ПАСПОРТ ДОСТУПНОСТИ № 10
объекта социальной инфраструктуры (ОСИ)
Дружина «Парус» корпус №3

Адрес объекта: ***г. Владивосток, ул. Артековская, д. 10***

**АКТ ОБСЛЕДОВАНИЯ
объекта социальной инфраструктуры
К ПАСПОРТУ ДОСТУПНОСТИ ОСИ
№ 10**

Фото 2.1

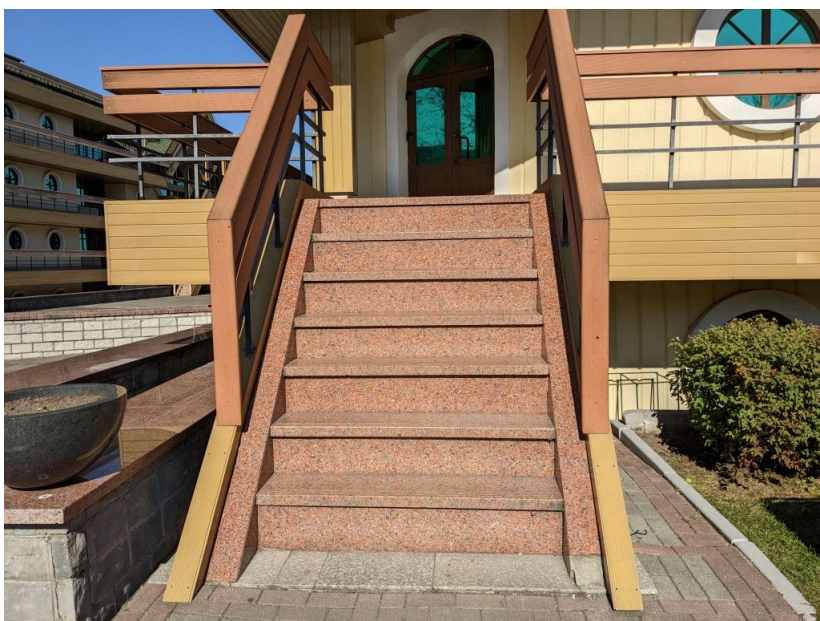
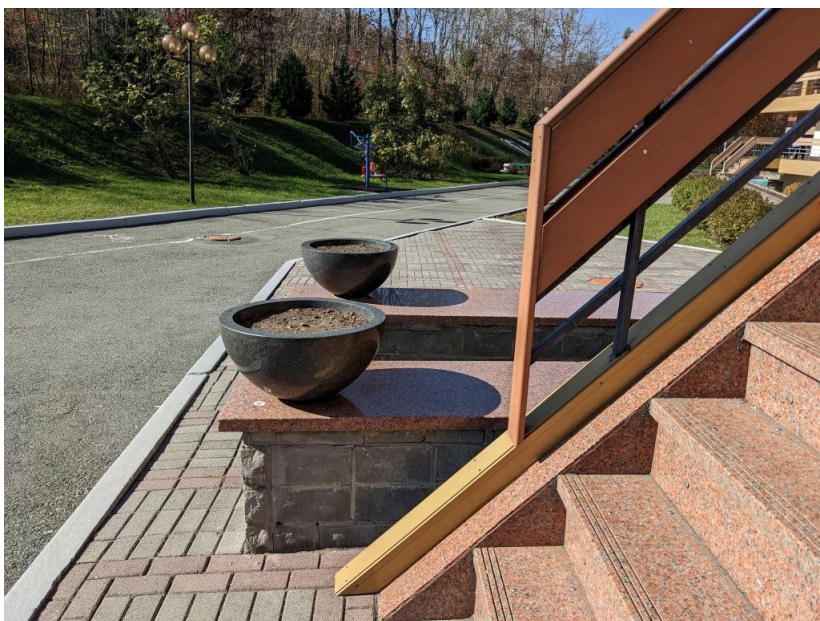
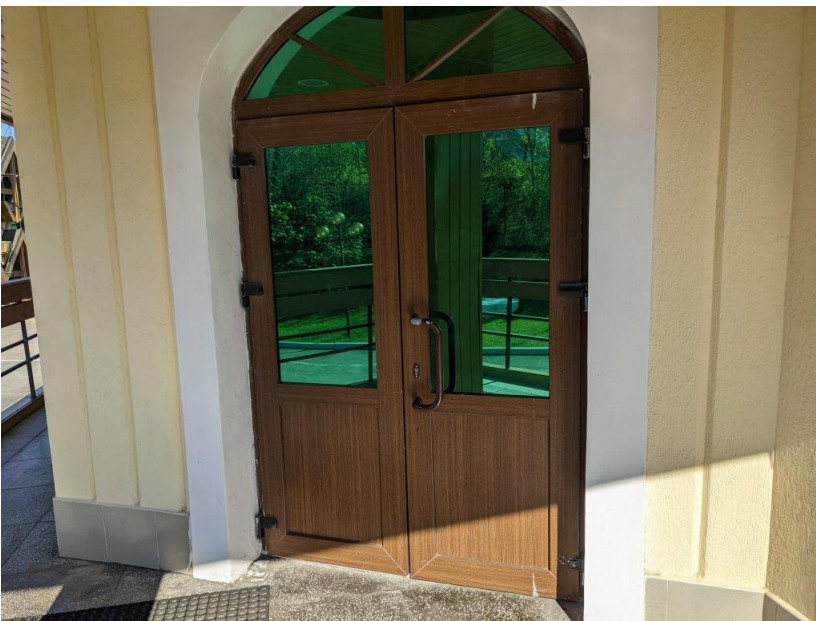
2.1	Лестница (наружная)	есть	2.1, 2.2	5.1.10, п.4.2.2 ГОСТ Р 52875-2018	Перед подъемом и спуском на лестницу, расположенную перед входной площадкой, отсутствуют предупреждающие тактильно-контрастные указатели.	С	В связи с архитектурными особенностями здания решения по адаптации нецелесообразны. Рекомендуется перенести все зоны оказания услуг для инвалидов в другие жилые корпуса.	Организация альтернативной формы обслуживания

5.1.13	Поручни лестницы, расположенной перед входной площадкой, расположены на высоте более 0,9 м (1,16 м), не имеют завершающих горизонтальных окончаний, выступающих за края марша на 0,3 м.	С,О

6.2.8	Краевые ступени лестницы, расположенной перед входной площадкой, не обозначены контрастно.	С		
				5.1.12	Высота ступеней лестницы, расположенной перед входной площадкой, более 0,15 м (до 0,25-0,26 м).	С,О

2.2	Пандус (наружный)	нет		6.1.2	Перед входной площадкой отсутствует пандус или подъемное устройство.	К	В связи с архитектурными особенностями здания решения по адаптации нецелесообразны.	Организация альтернативной формы

2.4	Дверь (входная)	есть	2.4, 2.5	5.1.10, п.4.2.2 ГОСТ Р 52875-2018	Перед входной дверью отсутствуют предупреждающие тактильно-контрастные напольные указатели.	С	В связи с архитектурными особенностями здания решения по адаптации нецелесообразны. Рекомендуется перенести все зоны оказания услуг для инвалидов в другие жилые корпуса.	Организация альтернативной формы обслуживания

6.1.5	Ширина проема створки входной двери менее 0,9 м в свету (0,64 м).	К		
				6.2.4	Высота порога входной двери более 0,014 м (0,022 м).	К		
				6.1.5	Входная дверь не обеспечивает задержку автоматического закрывания продолжительностью не менее 5 с.	К,О,С

6.4.1	Ручка входной двери не контрастна относительно дверного полотна.	С						
2.5	Тамбур	есть	2.5-2.8	5.1.10, п.4.2.2 ГОСТ Р 52875-2018	Перед дверью в тамбуре отсутствуют предупреждающие тактильно-контрастные напольные указатели.	С	В связи с архитектурными особенностями здания решения по адаптации нецелесообразны. Рекомендуется перенести все зоны оказания услуг для инвалидов в другие жилые корпуса.	Организация альтернативной формы обслуживания

6.4.1	Ручки двери в тамбуре не контрастны относительно дверного полотна.	С		
ОБЩИЕ требования к зоне		Как минимум один вход, приспособленный для МГН, с поверхности земли и из каждого доступного подземного или надземного перехода к зданию; выключатели и розетки - на высоте 0,8 м от уровня пола

В связи с архитектурными особенностями здания решения по адаптации нецелесообразны. Рекомендуется перенести все зоны оказания услуг для инвалидов в другие жилые корпуса.

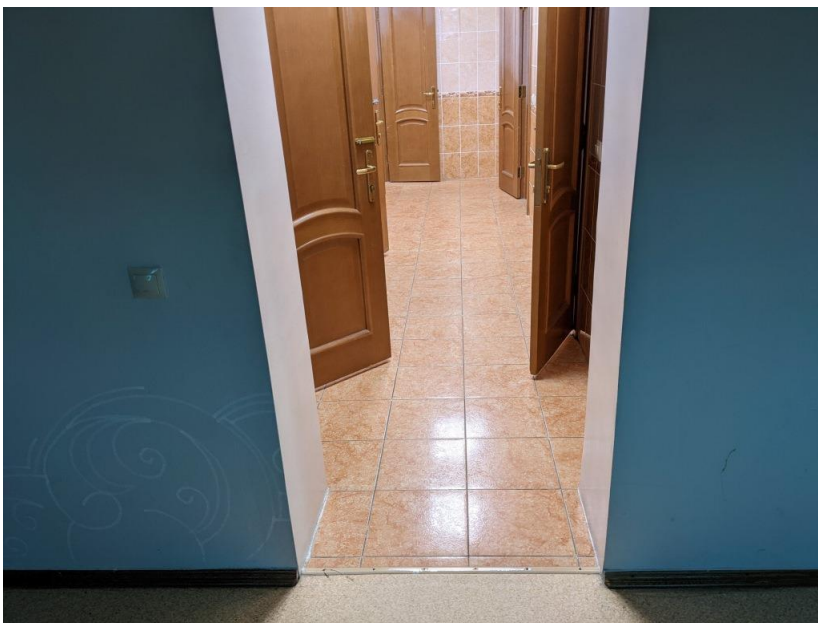
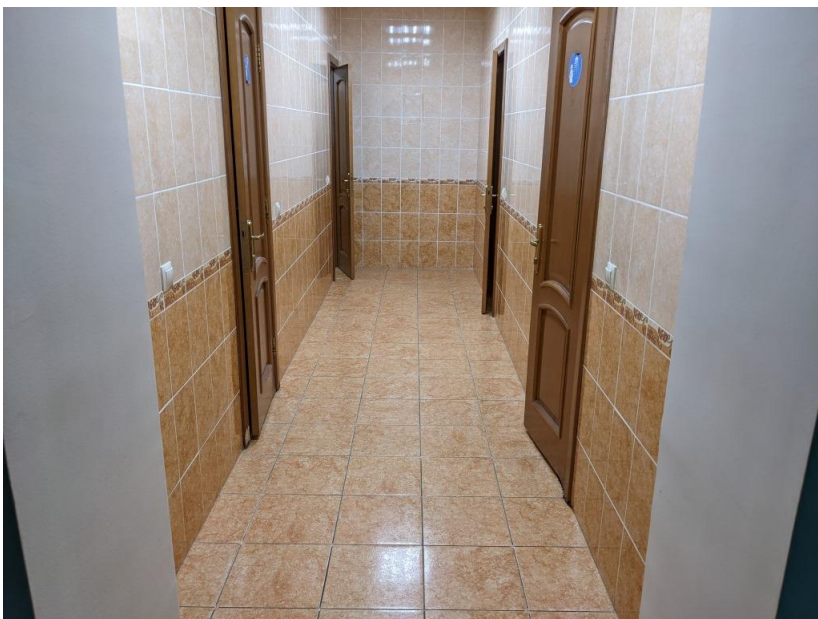
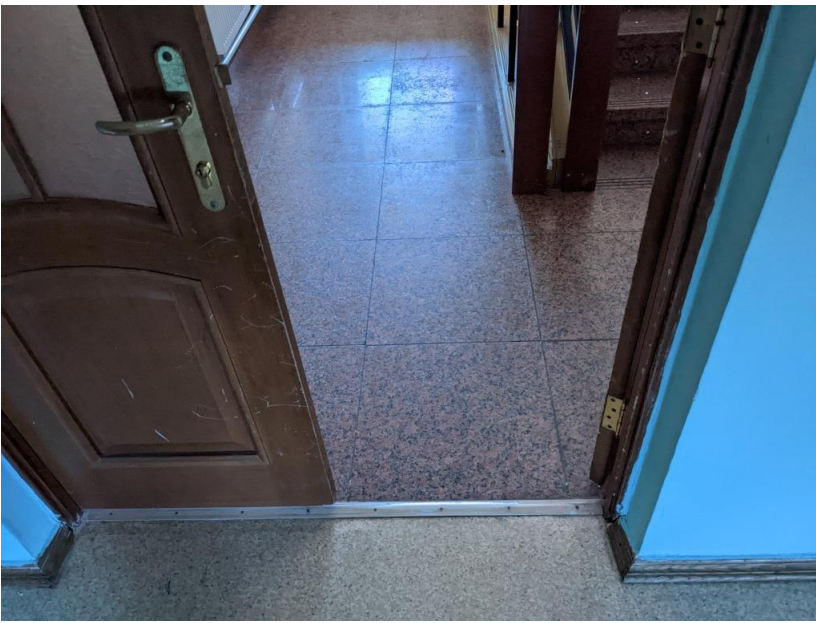
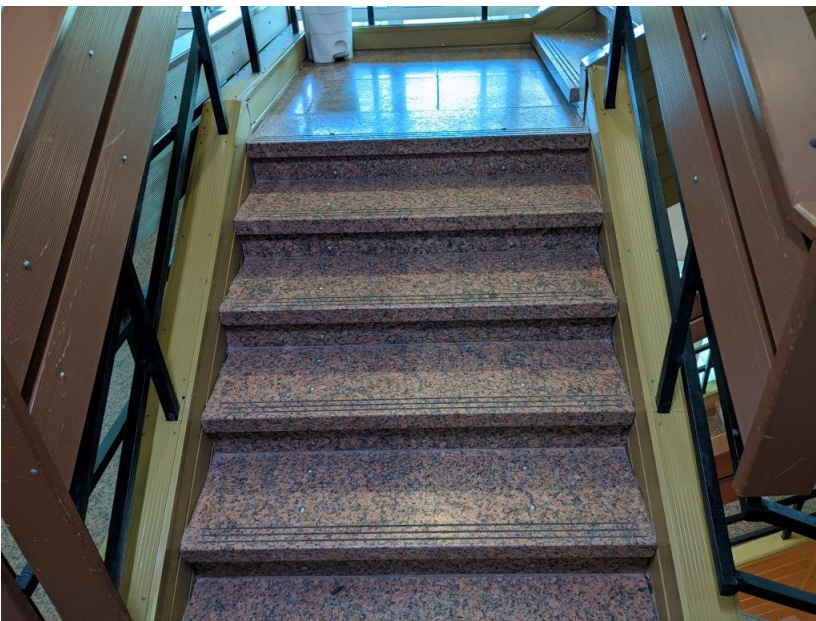
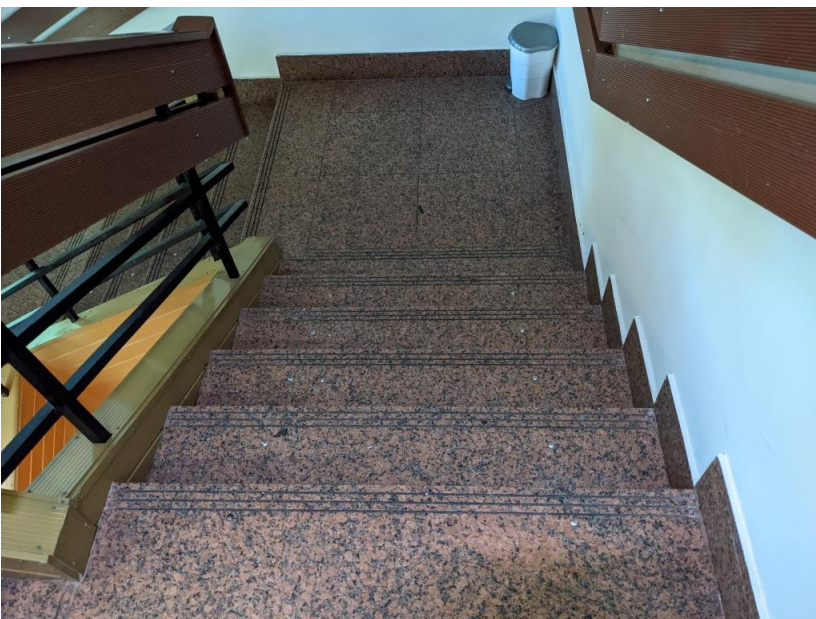
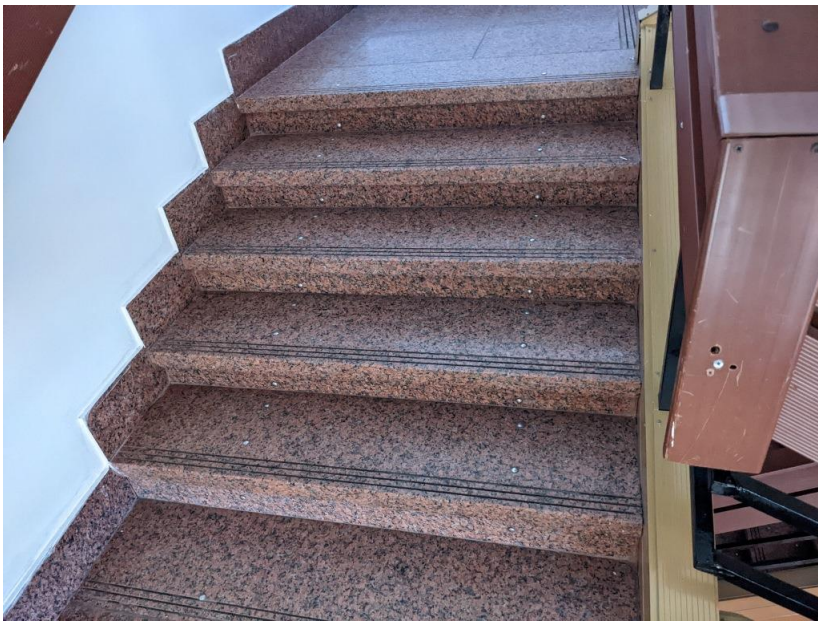
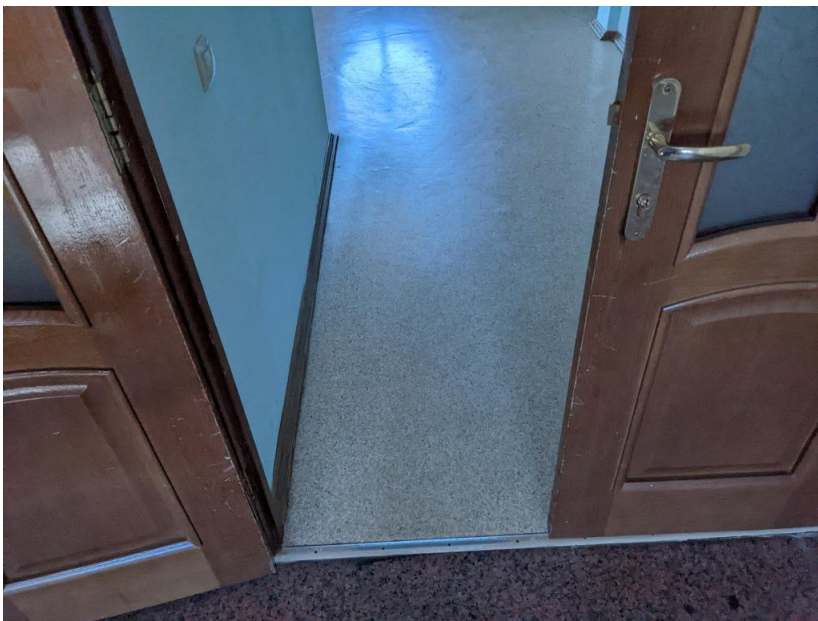
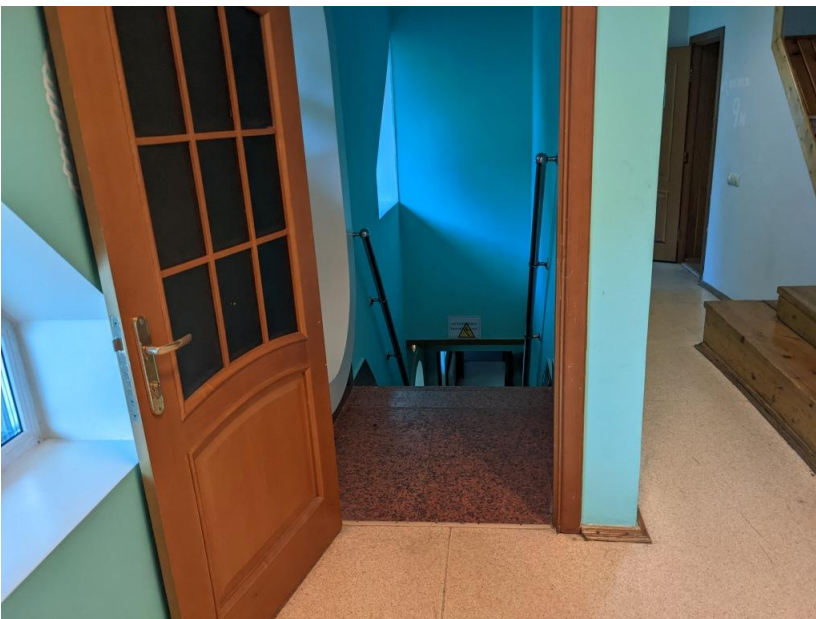
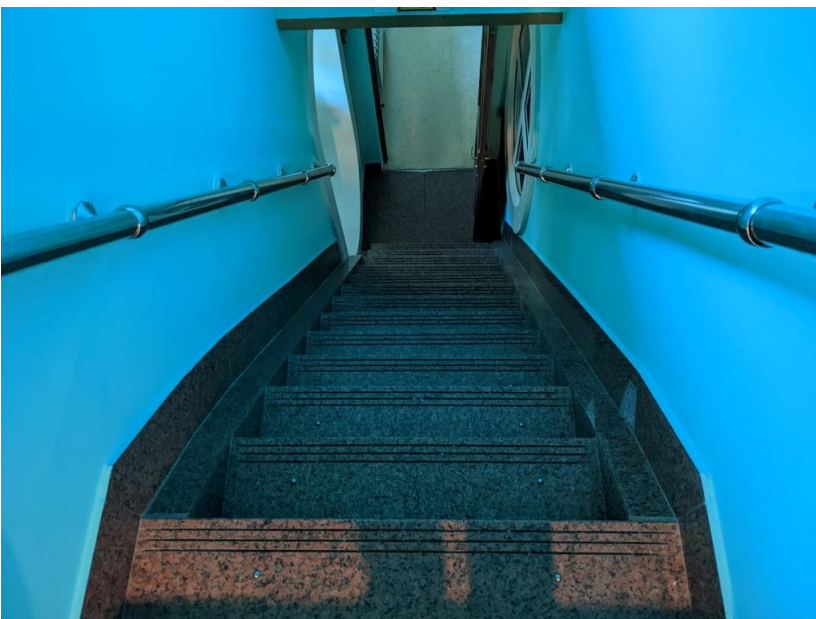
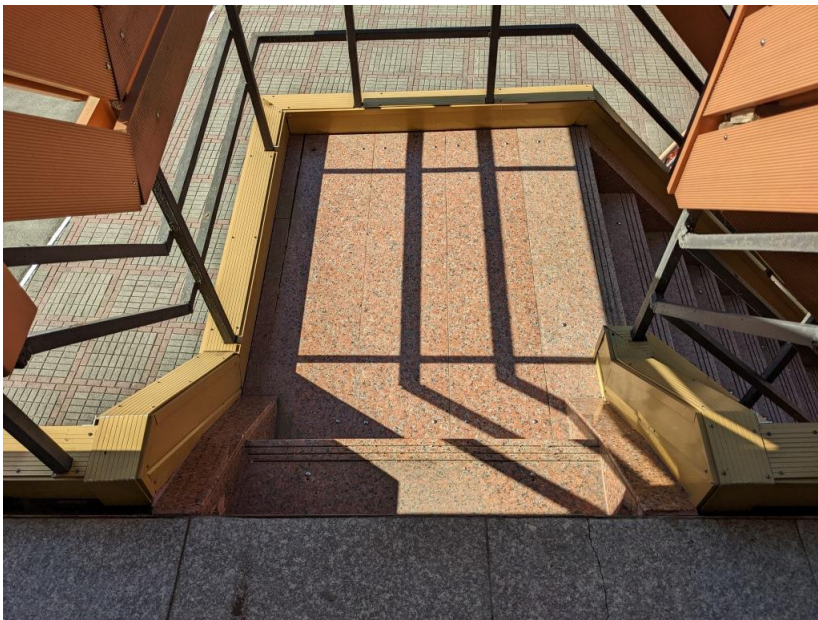
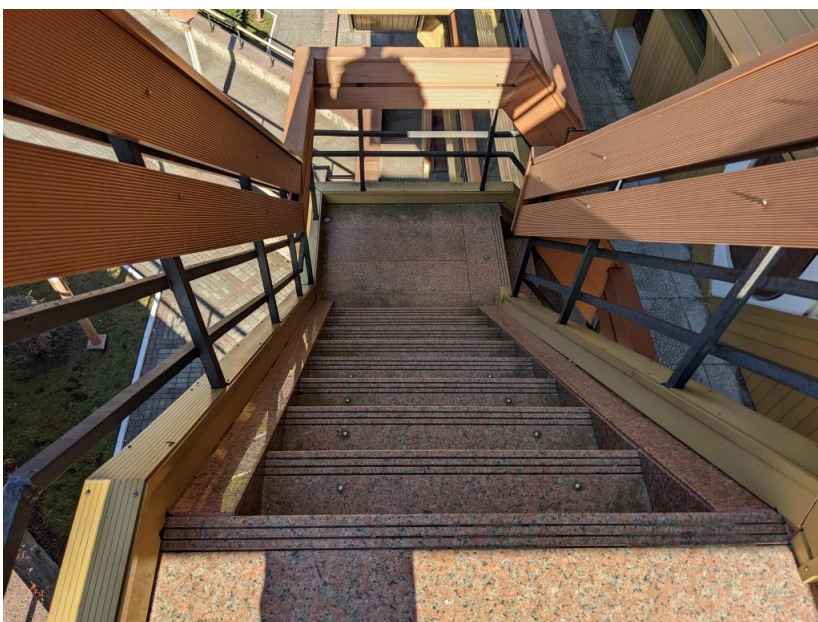
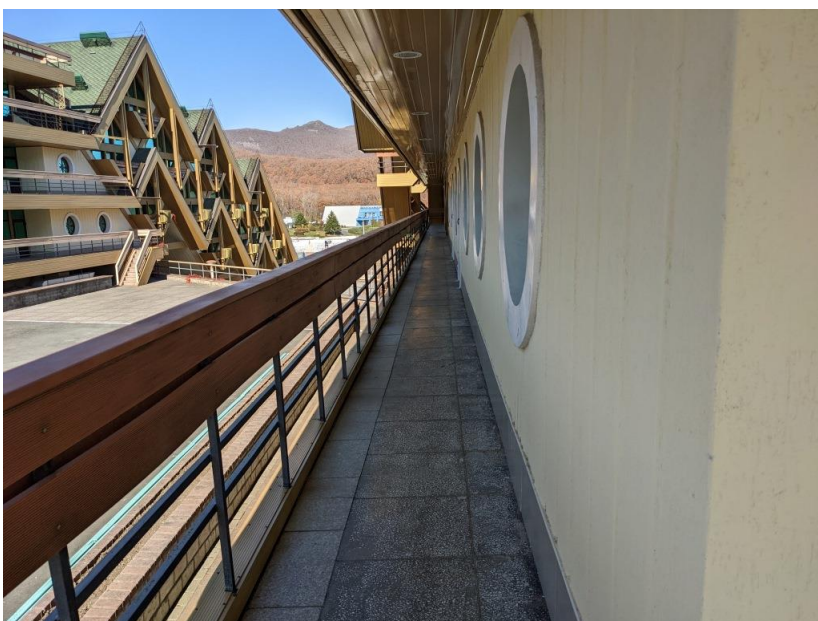
3.1	Коридор (вестибюль, зона ожидания, галерея, балкон)	есть	3.1-3.7, 3.13-3.14	5.1.10	На путях движения в коридорах перед каютами расположены выступающие части лестниц, не обозначенные тактильно.	С	В связи с архитектурными особенностями здания решения по адаптации нецелесообразны. Рекомендуется перенести все зоны оказания услуг для инвалидов в другие жилые корпуса.	Организация альтернативной формы обслуживания

6.2.4	Ширина проема коридора, ведущего к санузлам на 2-м этаже, в свету менее 0,9 м (0,895 м).	К		
3.2	Лестница (внутри здания)	есть	3.9-3.11, 3.16	6.2.3, п.4.3.2 ГОСТ Р 52875-2018	Перед подъемами и спусками на внутренние лестницы отсутствуют предупреждающие тактильно-контрастные указатели.	С	В связи с архитектурными особенностями здания решения по адаптации нецелесообразны. Рекомендуется перенести все зоны оказания услуг для инвалидов в другие жилые корпуса.	Организация альтернативной формы обслуживания

6.2.8	Отсутствует маркировка краевых ступеней внутренних лестниц.	С		
				6.2.12	На боковой поверхности поручней внутренних лестниц отсутствуют рельефные обозначения этажей.	С

6.2.13	Внутренние лестницы не дублируются лифтами или подъемниками.	К		
				6.2.8	Высота ступеней некоторых внутренних лестниц более 0,17 м (до 0,245 м).	С,О

6.2.11	Поручни межэтажной лестницы расположены на высоте более 0,9 м (1,11 м).	С,О		
3.3	Пандус (внутри здания)	нет						
3.4	Лифт пассажирский (или подъемник)	нет		-	-	-	-	-

3.5	Дверь	есть	3.8, 3.12, 3.15	6.2.3, п.4.3.2 ГОСТ Р 52875-2018 6.2.4	На участках пола перед дверьми, расположенными фронтально на путях движения внутри здания, отсутствуют предупреждающие тактильно-контрастные указатели. Ширина проемов дверей, расположенных перед лестницами, ведущими к коридорам нижних этажей, в свету менее 0,9 м (0,76 м).	С К	В связи с архитектурными особенностями здания решения по адаптации нецелесообразны. Рекомендуются перенести все зоны оказания услуг для инвалидов в другие жилые корпуса.	Организация альтернативной формы обслуживания

3.6	Пути эвакуации (в т.ч. зоны безопасности)	есть	3.17-3.23	6.2.29 6.2.4 6.2.4	Лестницы на путях эвакуации не обозначены контрастно. Лестницы на эвакуационных выходах не дублируются пандусами. Ширина проемов некоторых эвакуационных дверей в свету менее 0,9 м (0,8 м). Перед эвакуационными выходами расположены пороги и ступени высотой более 0,014 м (0,07 и 0,088 м).	С К,О К	В связи с архитектурными особенностями здания решения по адаптации нецелесообразны. Рекомендуются перенести все зоны оказания услуг для инвалидов в другие жилые корпуса.	Организация альтернативной формы обслуживания
	ОБЩИЕ требования к зоне	Выделен наиболее рациональный (короткий и удобный) путь к зоне целевого назначения, выключатели и розетки - на высоте 0,8 м от уровня пола, наличие зоны отдыха на каждом доступном МГН этаже (в том числе и для инвалидов на креслах-колясках) на 2 - 3 места, наличие визуальной и тактильной предупредительной информации о препятствии перед дверными проемами и входами на лестницы, наличие информации о схеме движения инвалидов по зданию, наличие

В связи с архитектурными особенностями здания решения по адаптации нецелесообразны. Рекомендуется перенести все зоны оказания услуг для инвалидов в другие жилые корпуса.
